三亚海棠湾HT07-05-06地块项目建筑设计方案优化的 批前公示

规划变更调整内容

13#楼调整说明

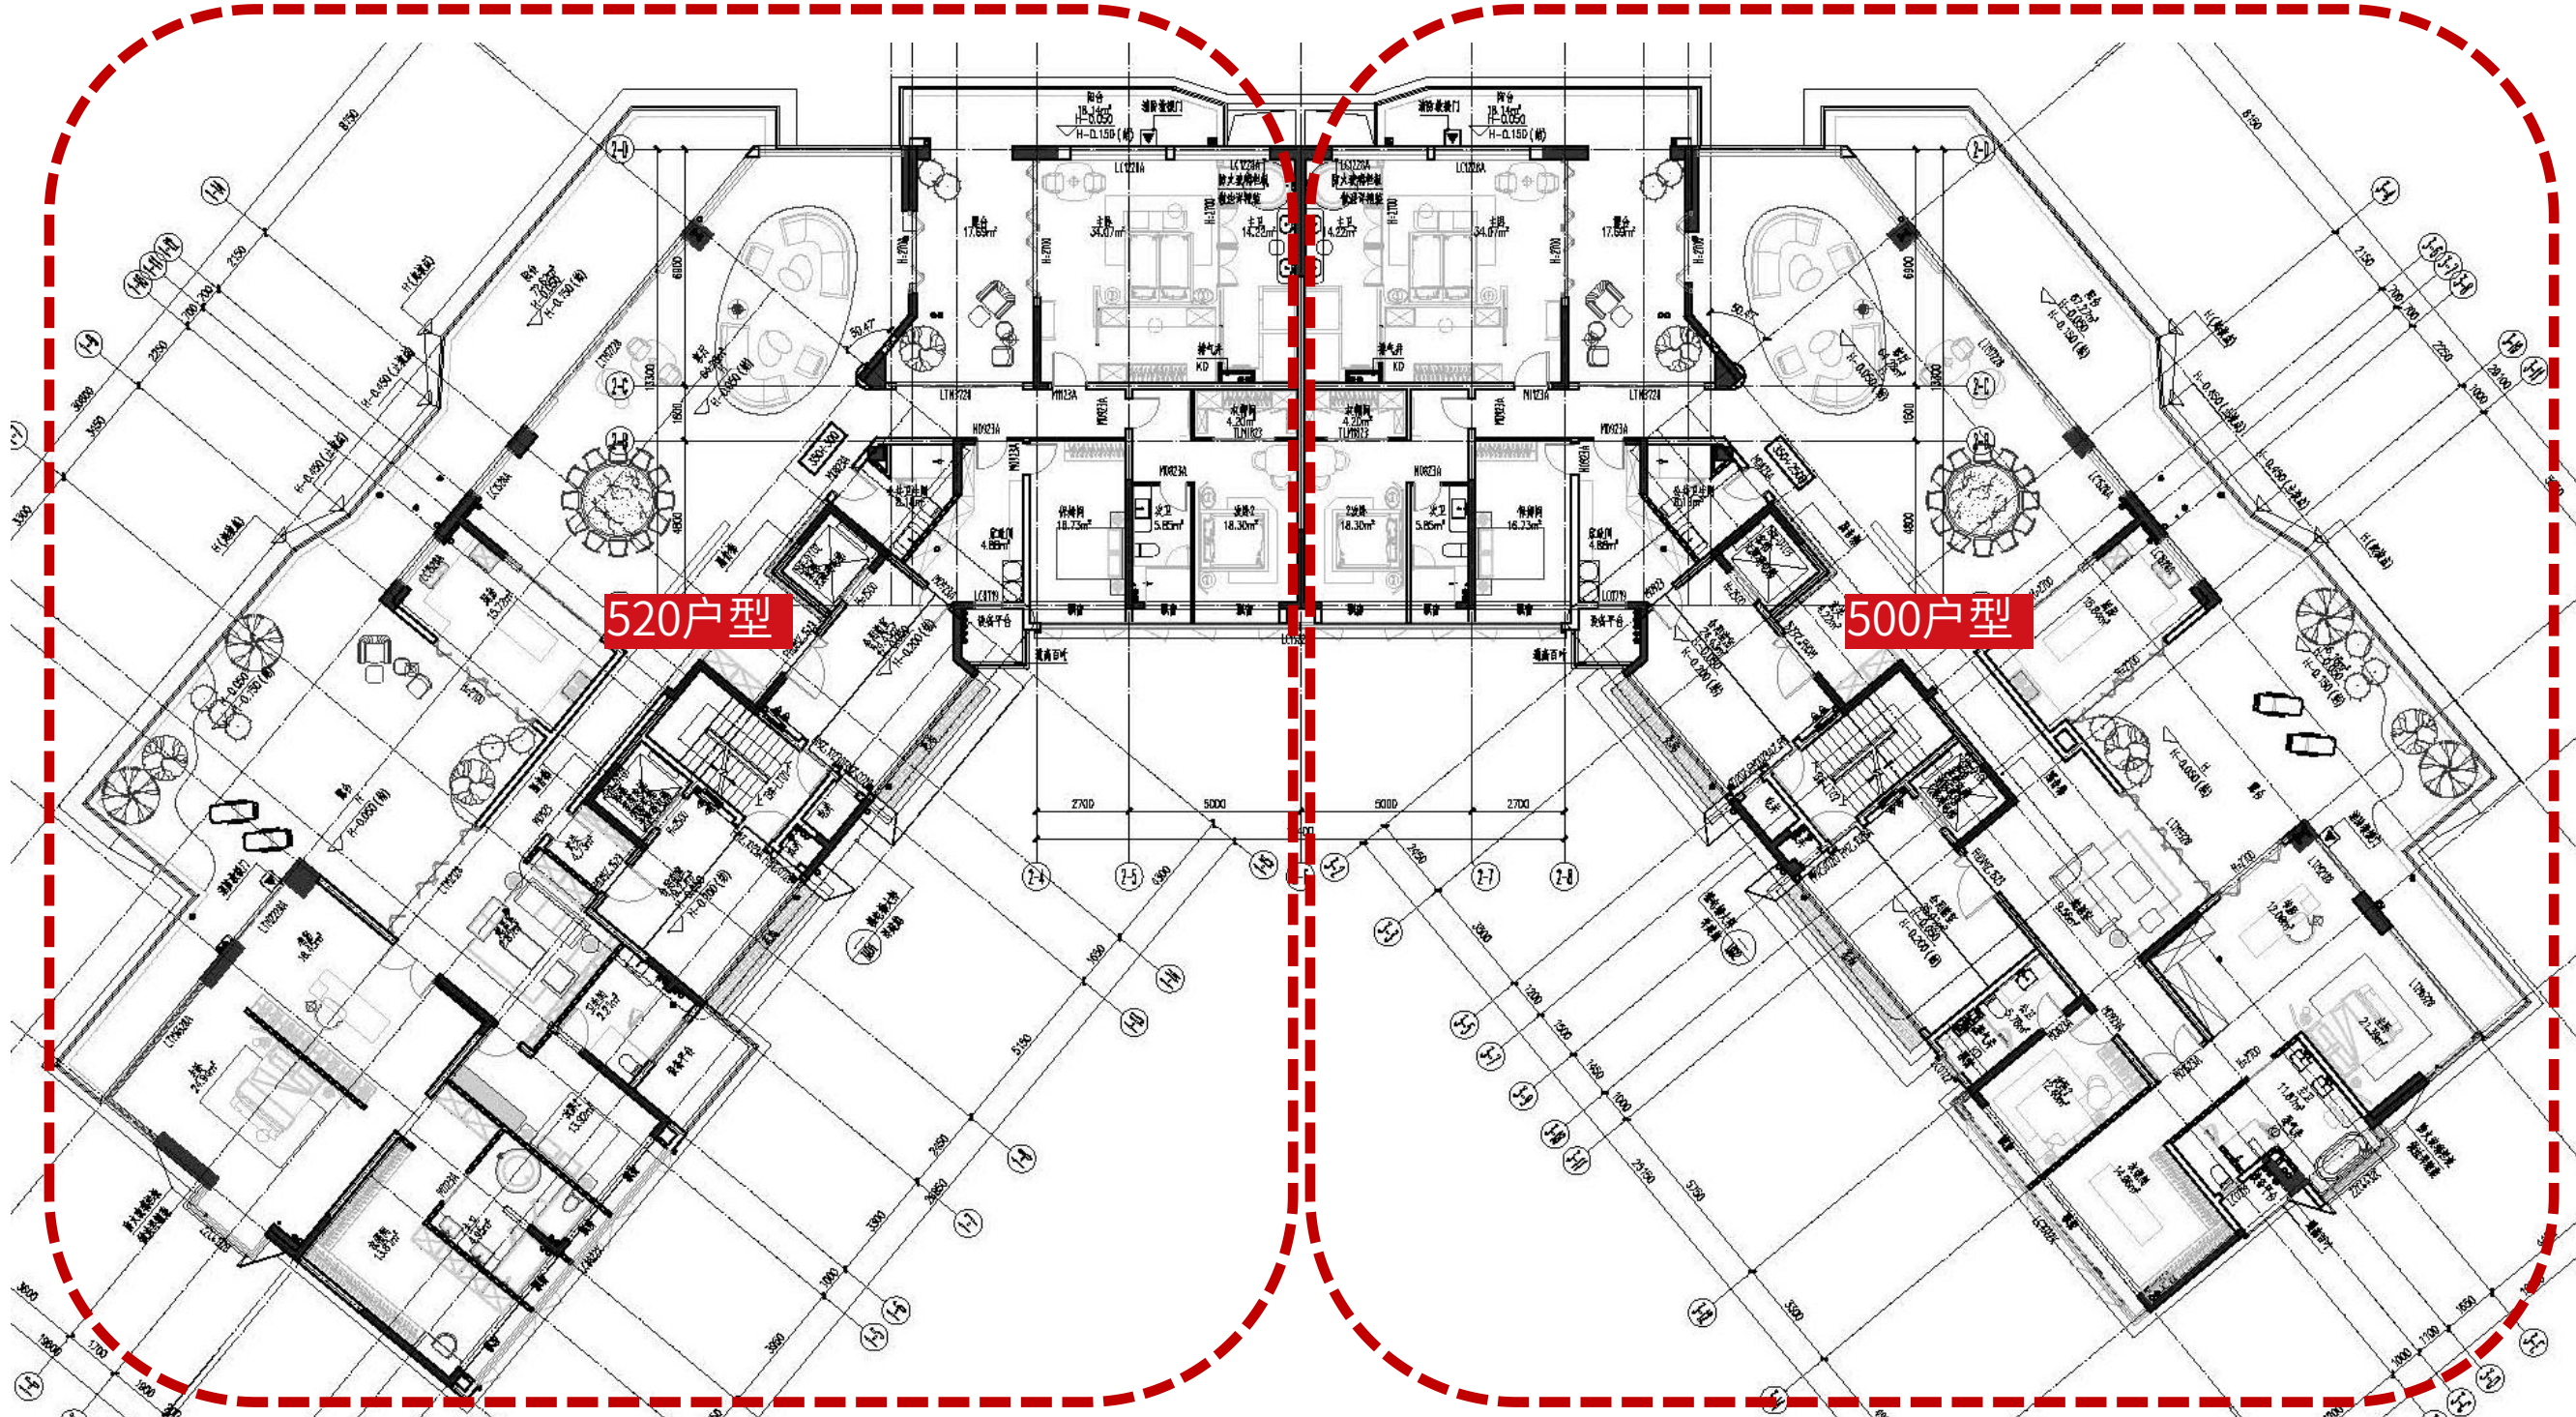
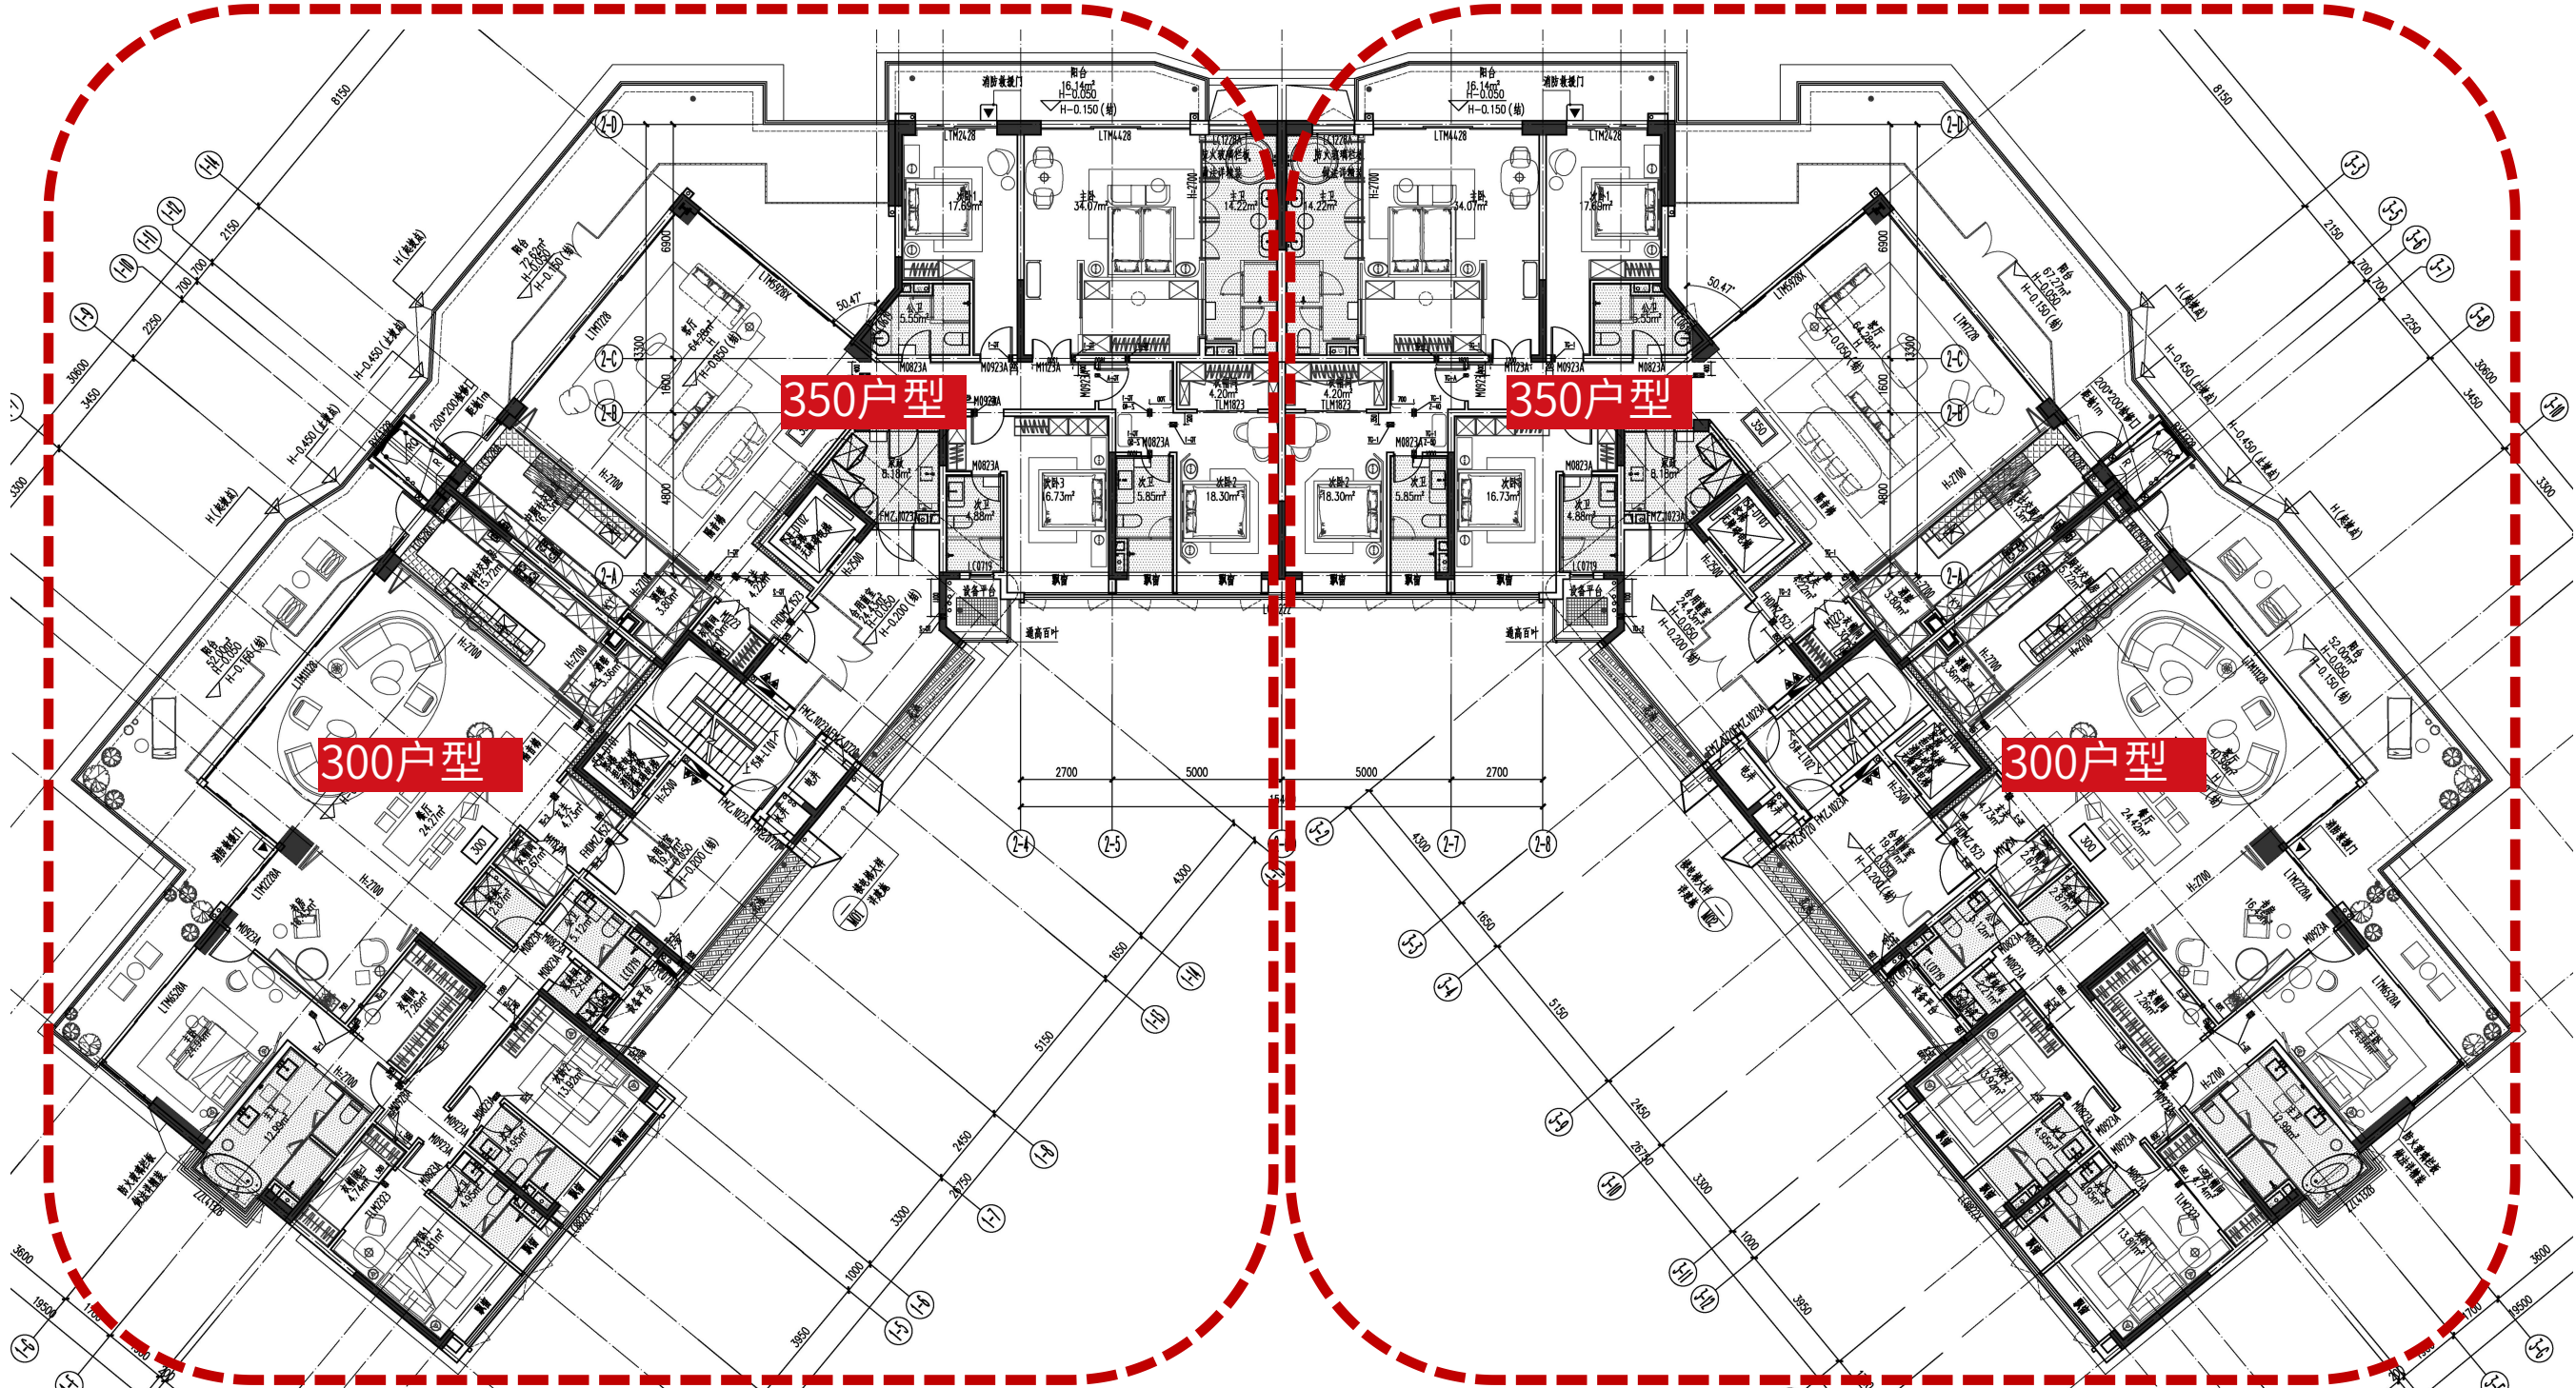
1.顶层住宅由原来两户合并为一户。
